Acuerdo 1267 Por el cual se aprueba la incorporación del cambio en los límites de generación y absorción de potencia reactiva de la unidad 1 de la planta de generación Guavio y la respectiva curva de carga

1267

6 Febrero, 2020

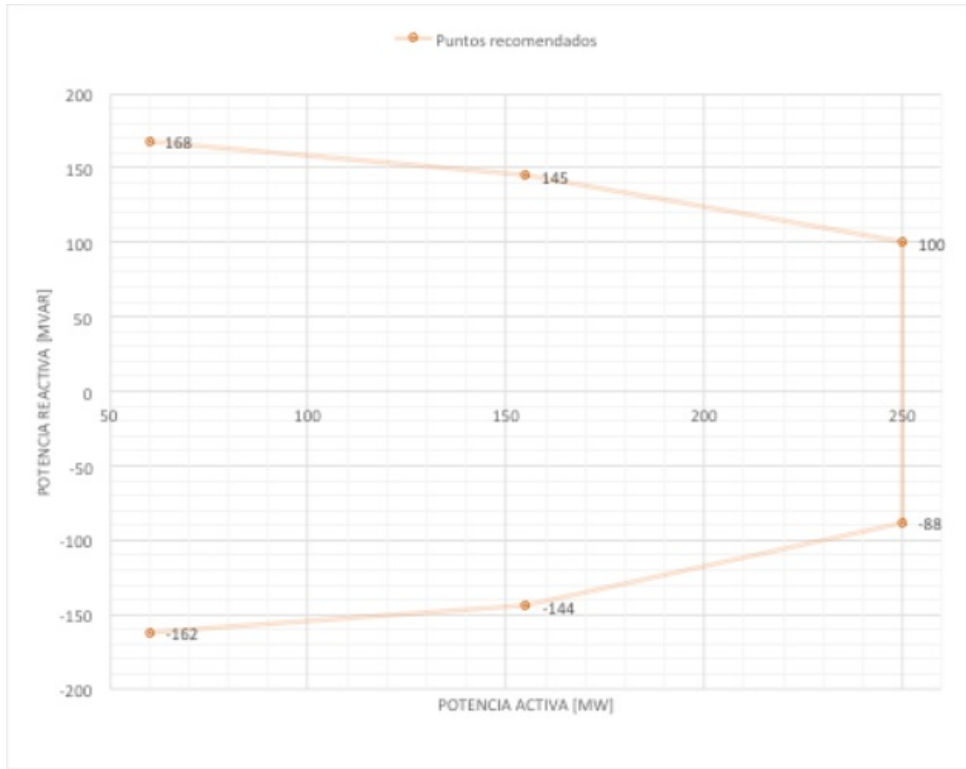
- 2** Que como resultado de la realización de las pruebas de potencia reactiva de la unidad 1 de la planta de generación Guavio, se encontraron diferencias en los límites de generación y absorción de potencia reactiva, haciéndose necesario solicitar el cambio de los parámetros de la curva de cargabilidad.

- 1** Aprobar la declaración de una nueva curva operativa de carga de la unidad 1 de la planta de generación

Guavio, en la que se define la capacidad para entrega y absorción de potencia reactiva de la unidad en función de la potencia activa generada.

Sobreexcitación			Subexcitación		
P [MW]	Q Antes [Mvar]	Q Después [Mvar]	P [MW]	Q Antes [Mvar]	Q Después [Mvar]
60	+181	+168	60	-150	-162
155	+163	+145	155	-119	-144
250	+100	+100	250	-88	-88
